SI2019-009

Betreft 8DB 355 013-331 (T1699) → 8DB 355 025-331 (T2633)/8DB 355 025-341 (T2634)

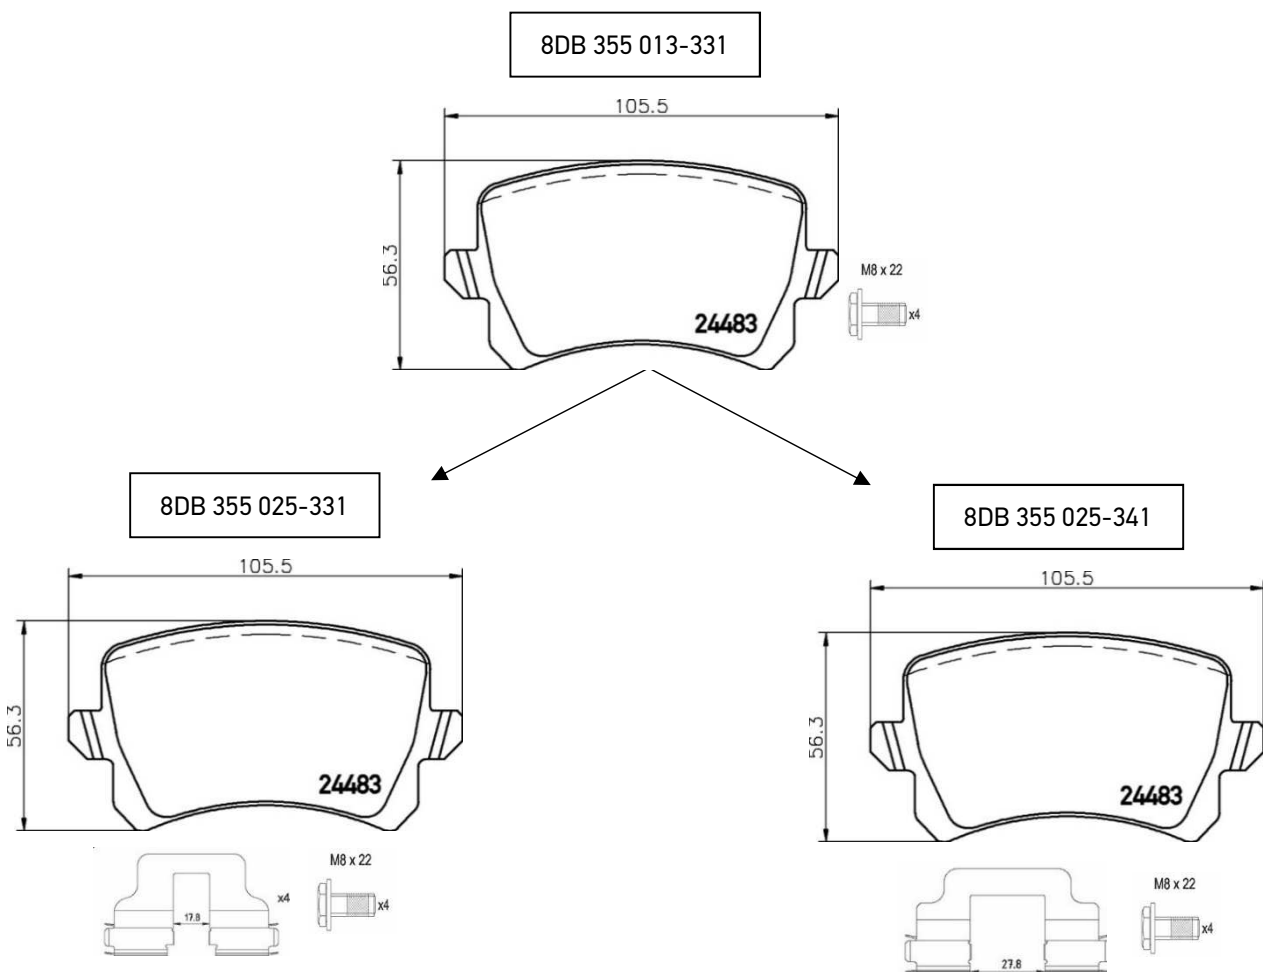
Om de productspecificatie voor de remblokset 8DB 355 013-331 te optimaliseren en de OE-aanpak te ondersteunen, is besloten om accessoirekits aan de set toe te voegen.

Afhankelijk van de voertuigspecificatie is er één van twee verschillende accessoirekits nodig. Om aan deze eisen te voldoen, is de 8DB 355 013-331 gesplitst in twee verschillende artikelnummers, zodat klanten eenvoudig het artikelnummer kunnen kiezen dat zij nodig hebben.

8DB 355 013-331 wordt vervangen door 8DB 355 025-331 (incl. glij-schijven met 17,8 mm tussenruimte) en 8DB 355 025-341 (incl. glij-schijven met 27,8 mm tussenruimte). Zie de verschillen in de foto's hieronder.
